Mechelininkatu välillä Länsilinkki-Mechelininaukio ja Porkkalankatu välillä Mechelininkatu-Baana 31654/1, sekä Baana välillä Ruoholahdenkatu-Lapinlahdenkatu 31655/1, katusuunnitelmien hyväksyminen

Katusuunnitelmista tehtyjen muistutusten käsittely

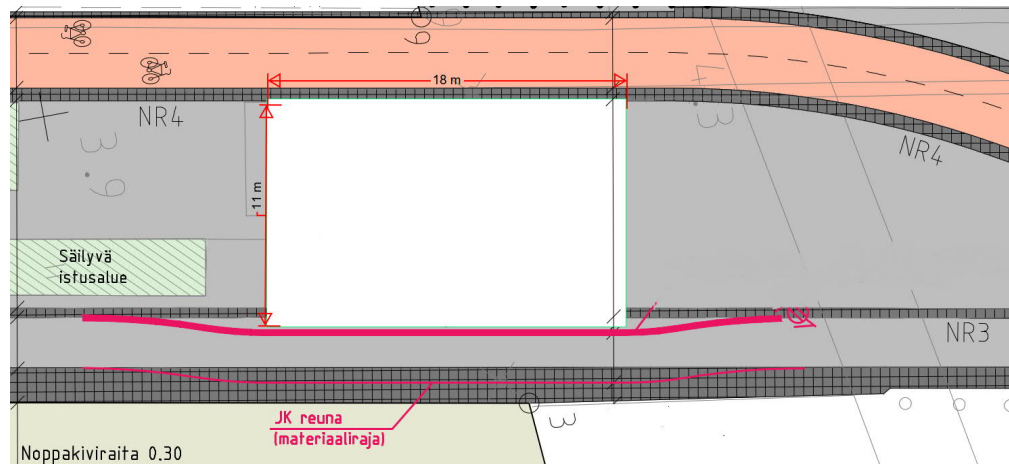
- Piirrustuksessa kentän viereen on merkitty uusia pyörätelineitä. Kuitenkin vain noin 20 metrin päässä, sillan alla on pyöräpaikat 160 pyörälle. Uudet pyöräpaikat ovat tarpeettomia ja sekin alue voidaan hyödyntää koripallokentän käyttöön.

Jos kenttä on tuossa mittakaavassa, niin se on noin 8,5 x 15m eli puolet normaalin kentän koosta. Sellainen kenttä ei ole mielekäs. Kuten aikasemmin arkkitehti Suvannolle ehdotin, kentän voisi laittaa poikittain, siis vain yksi kori ja sellaisenaan tila olisi riittävä 3x3 kentälle. Pyöräparkit poistamalla sivuille saisi myös turvatilaa ja katsomoa.

Katusuunnitelmassa on esitetty koripallonkentän tuleva sijainti ja sille varatut mitat. Rakennussuunnitelmavaiheessa tutkitaan tarkemmin koripallokentän aitojen sisäpuoliset järjestelyt ja – mitat. Koripallokentälle varattuun tilaan on tutkittu alustavasti 3x3 kenttää ja kenttäalue mahtuu pienin sisäisin mittapoikkeamin koripallokentälle Baanalta varattuun tilaan. Katusuunnitelmassa esitettyä tilaa koripallokentälle kasvatetaan rakennussuunnitelmavaiheessa alla olevan alustavan suunnitelmatarkastelun mukaisesti.

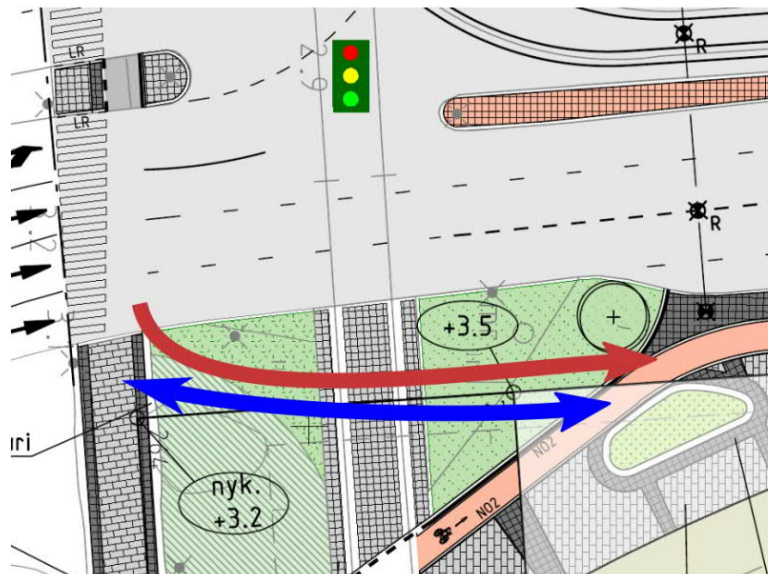
Mielestäni Baana on loistava paikka katukoripalloseinälle. Uusi hahmoteltu kenttä ei palvele niitä käyttäjiä joille se on tarkoitettu. Kenttä on yksinkertaisesti liian pieni.

Sen sijaan ehdotan, että rakentakaa puolikas kenttä joka soveltuu juurikin 3x3 katukorisen pelaamiseen. 3x3 katukoris on nykyään olympialaji ja tämä palvelisi kentän käyttäjiä paremmin. Urbaniin ympäristöön aito katukoripalloseinäkenttä.

Muistutuksen sisältöön on vastattu muistutuksen 1 vastauksessa.
